乐昌市旧城区控制性详细规划--乐昌市乐城林业站办公楼危房改造地块管理图则（调整）摘要

乐昌市旧城区控制性详细规划

——乐昌市乐城林业站办公楼危房改造地块管理图则（调整）

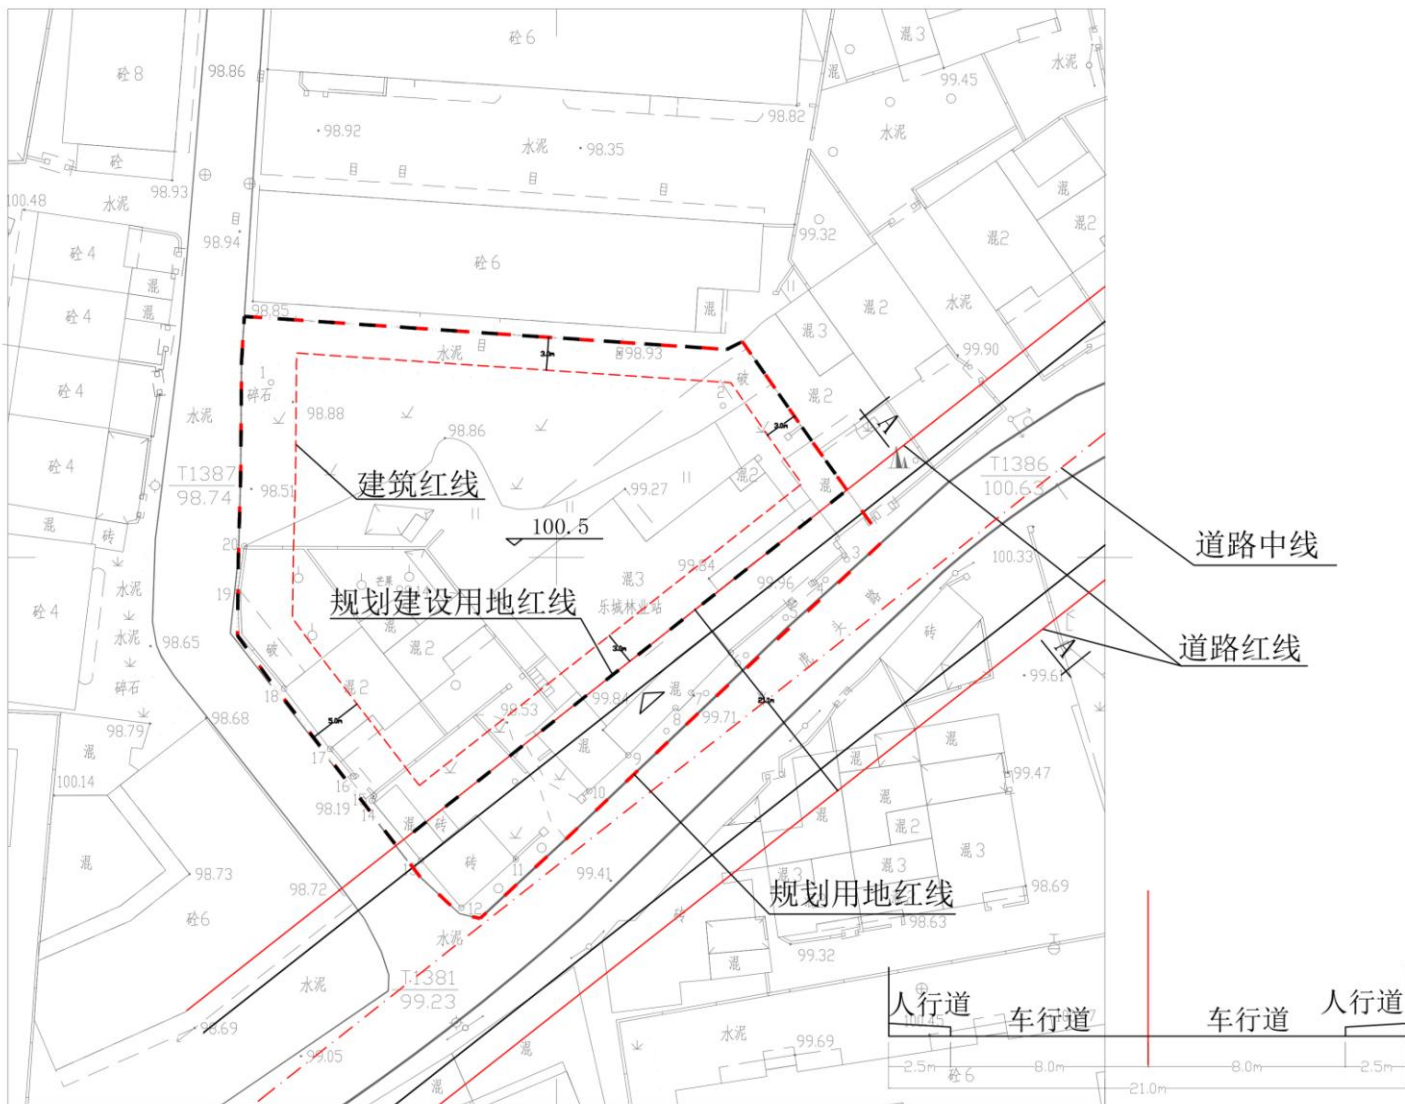
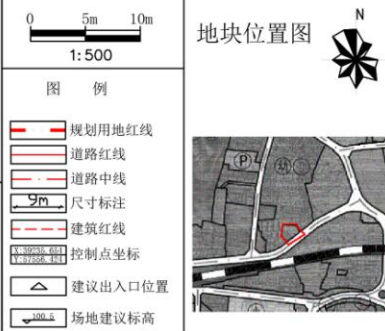
1、由于《韶关市城乡规划技术管理规定》及其他现行的建筑退让要求，无法按原控规的建筑限高进行工程方案设计，须调整至 ≤ 60 米方才可行。建筑限高由 ≤ 26 米调整为 ≤ 60 米，其他规划指标保持不变；

2、原控规的规划用地红线根据修测后的地形图（2000坐标）以及“三旧”改造的要求进行调整，规划用地面积不变。

| 项目 | 指标 | 备注 |
|------|--------------------|-------------------------------|
| 建筑限高 | ≤ 60M | |
